改善箇所説明図

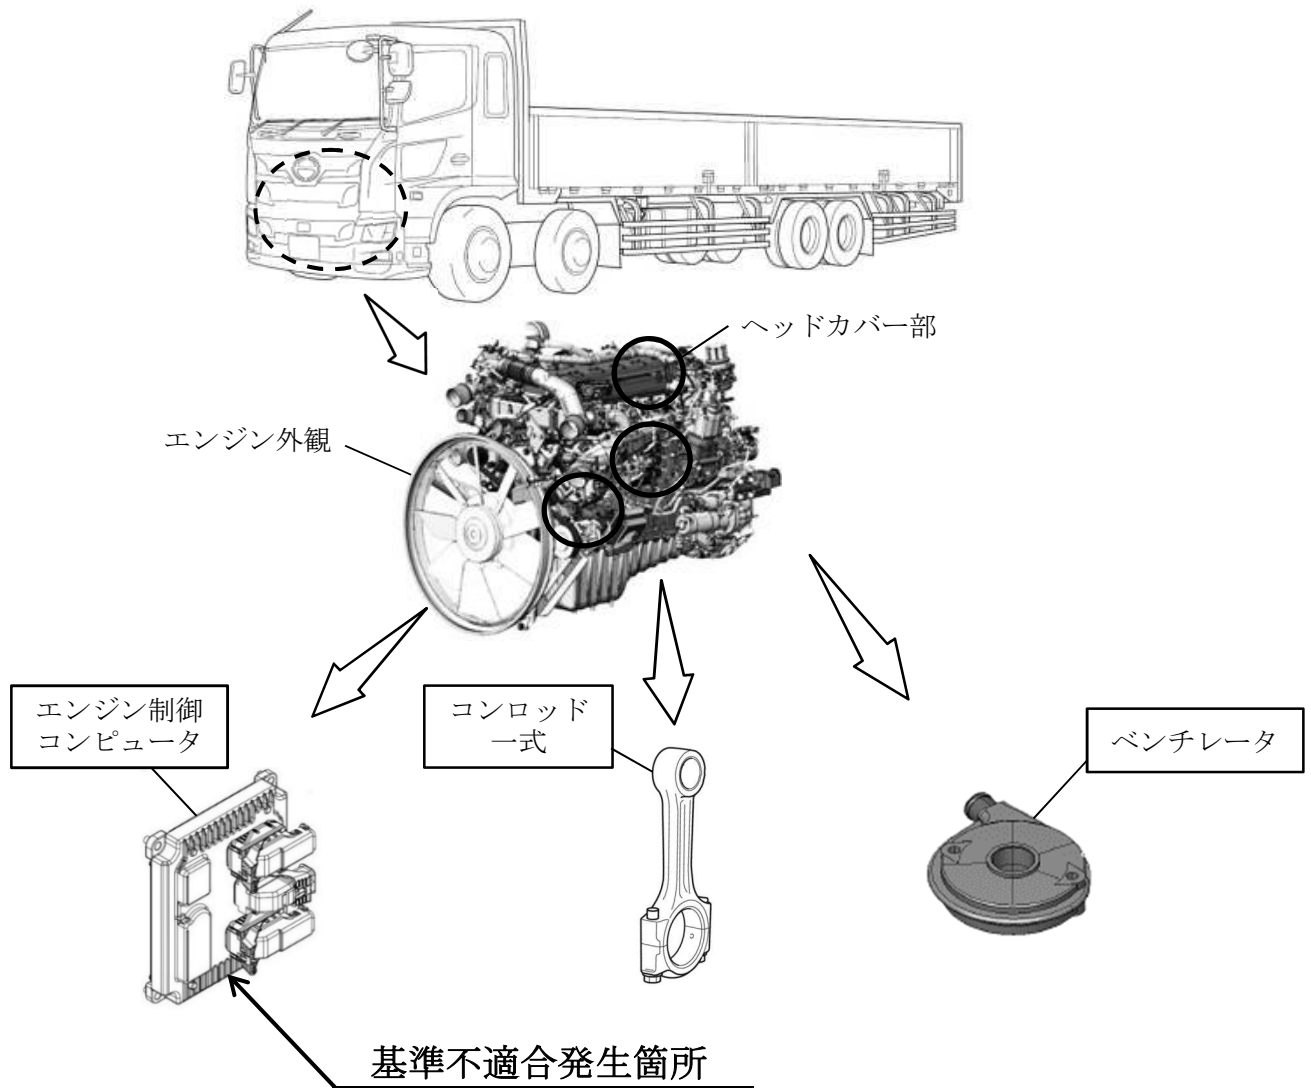
原動機において、

①エンジン制御プログラムが不適切なため、高負荷連続走行中に速度抑制装置が作動するような条件下で異常燃焼が発生することがある。

②ヘッドカバー内油切性能（ヘッドカバー内のオイルをオイルパンに戻す）が不十分なため、坂路を高負荷走行するとヘッドカバー内に滞留したオイルがブローバイガスとともにミスト状の形で燃焼室に廻り込んで異常燃焼が発生することがある。

そのため、走行中にコンロッドが疲労破損してエンジンが停止し、コンロッドの破損によりオイルが飛散した場合は周辺部品が焼損し、走行不能となるおそれがある。

- ①全車両、エンジン制御プログラムを対策仕様に修正する。また、車両稼働データを確認し、高負荷での稼働時間が長い車両は、コンロッド一式を新品に交換する。なお、部品の準備に時間を要するため、高負荷での稼働時間が長い車両から順次交換作業を行うこととする。
- ②一部の車両は、ヘッドカバー部に対策品（ベンチレータ）を取り付ける。

識別：改善済車両にはシリアルナンバープレートの右下に黄色ペイントを塗布する。
